## Eixo Paraimo – Feira – Arouca – Recarei, a 400 kV

Estudo de Impacte Ambiental

## Aditamento ao EIA

Data: 27/11/2023

Figura 2.1 – Localização dos pés de oliveiras a abater pelo projeto

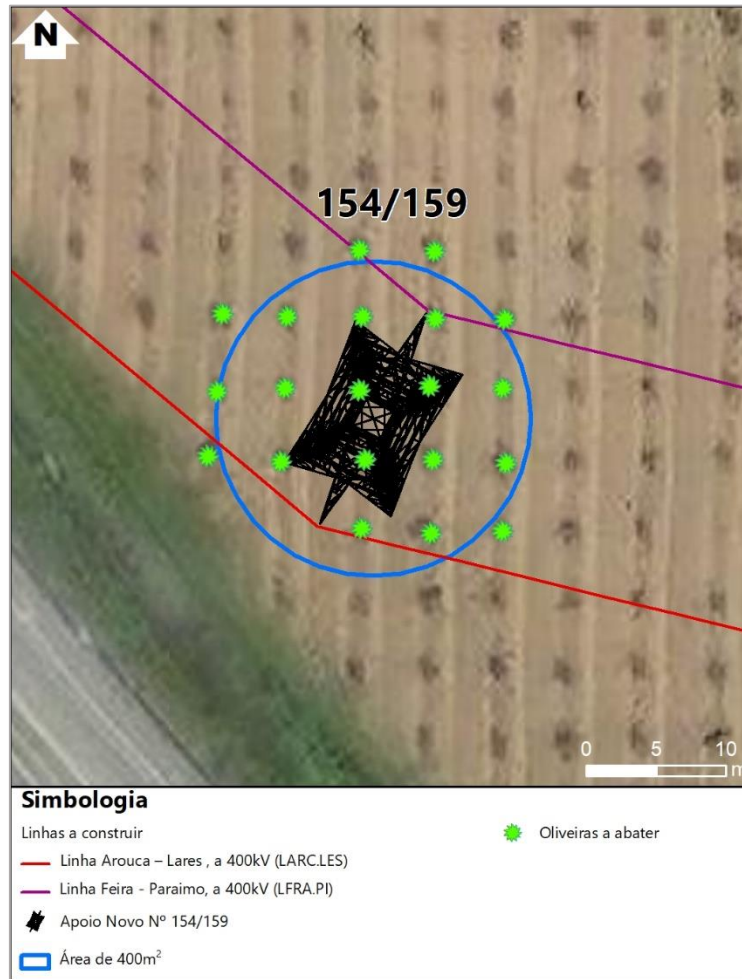
3.3.5 Considerando que existem plantações de oliveiras nos corredores, verificando-se a presença de um apoio nestas áreas, nomeadamente o apoio 154/159 da linha 3 (LARC.LES), e dado que o Decreto-Lei n.º 11/2023, de 10 de fevereiro, estabelece as disposições quanto ao arranque de oliveiras, considera-se que a informação apresentada no EIA é insuficiente.

No que se refere ao número de pés previsto arrancar ou cortar, produziu-se a figura seguinte para dar resposta ao solicitado, prevendo-se a afetação de 20 pés, o que corresponde a uma área prevista de afetação de 400 m<sup>2</sup>.
